INFORME TÈCNIC DE PROJECTE

PROJECTE EXECUTIU D'AMPLIACIÓ DE LA VORERA DE TRAVESSERA DE LES CORTS, ENTRE EL CARRER DE MEJÍA LEQUERICA I LA GRAN VIA DE CARLES III

CLAU NATURA INVERSIONS: ACT24-00134

FEBRER 2025

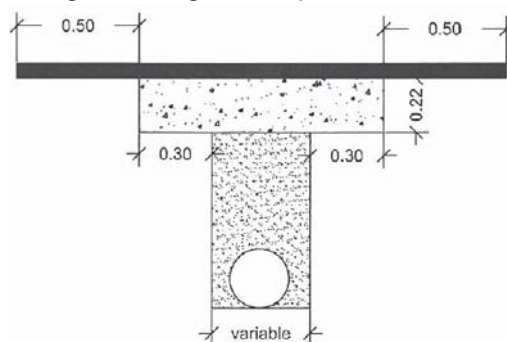
- **Sense esmenes**
- Recordem els sobreamples a executar en la restitució del paviment en les rases de serveis hauran de ser de 30cm a banda i banda de la rasa per la capa de formigó i de 50cm addicionals en la capa de mescla bituminosa, segons el següent esquema:

Àmbit de Actuació

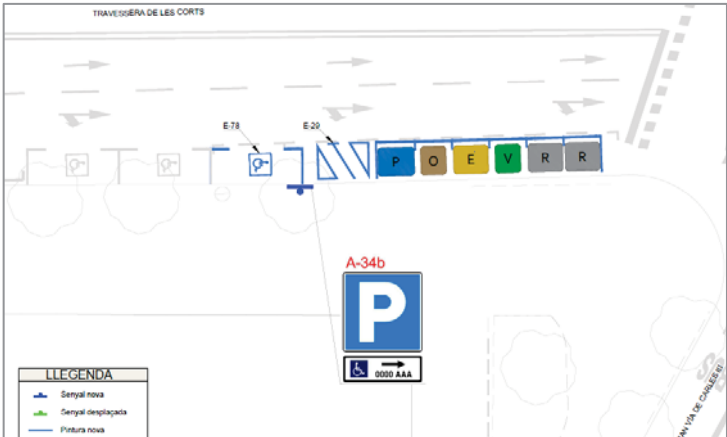
El principal canvi en la secció actual és que la vorera passarà de 3,65 m a 7,45 m a costa de suprimir l'actual cordó de serveis (zona DUM, plaça PMR, aparcaments per a motos i una illa de contenidors) que es trasllada a la banda sud de la Travessera de les Corts.

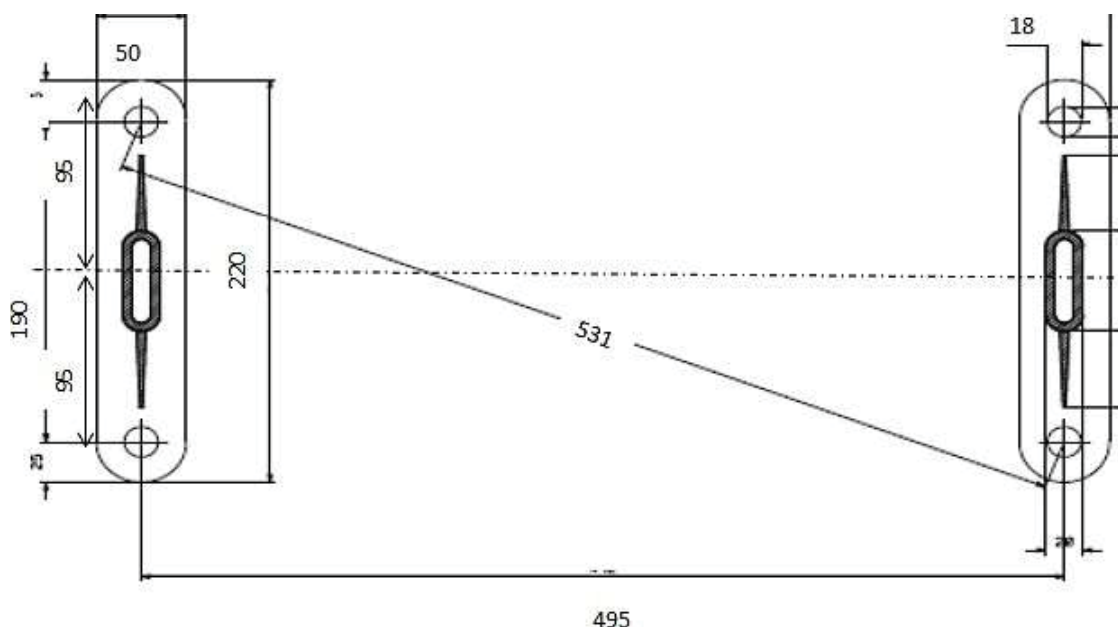
En les papereres de 70 litres les mides dels forats de les platines són les del esquema adjunt.
